**Avis
sur la centrale agrivoltaïque au sol sur la commune de Saissac
(Aude)**

N°Saisine : 2025-014384

Avis émis le 10 avril 2025

Figure 3 : cartographie des enjeux de la zone d'implantation potentielle (source : étude d'impact)

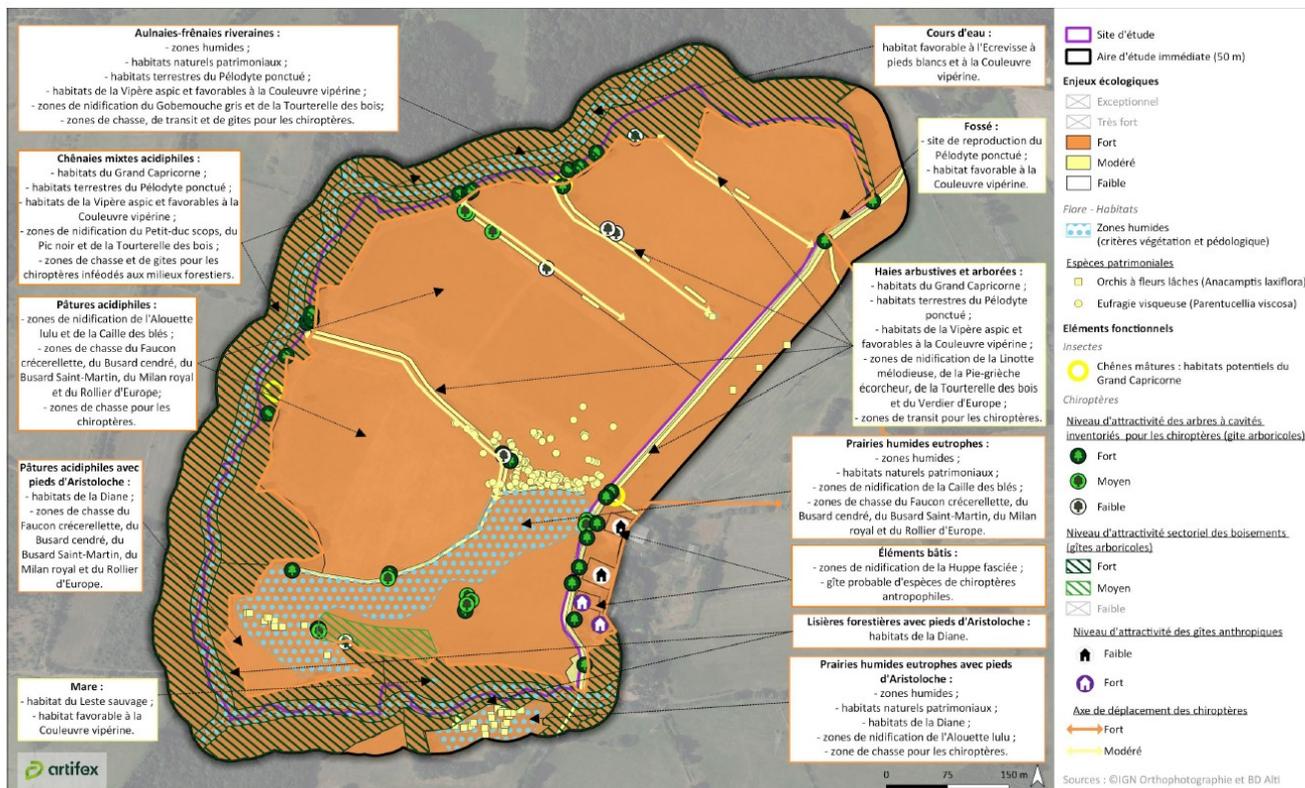
L'étude d'impact conclut à des enjeux écologiques forts pour l'ensemble du secteur d'étude (voir figure 3).

La MRAE considère, au regard des éléments produits dans le dossier, que les impacts potentiels du projet sont importants sur les oiseaux, les chiroptères et les invertébrés (cf. figure 3). Les mesures proposées sont insuffisantes pour réduire les impacts du projet.

La MRAe recommande de poursuivre l'approfondissement de l'étude afin de réévaluer les enjeux et les impacts environnementaux aux bons niveaux pour l'ensemble de la faune et de la flore et d'en déduire les mesures nécessaires d'évitement, de réduction voire de compensation afin d'obtenir des impacts résiduels du projet très faibles à faibles.
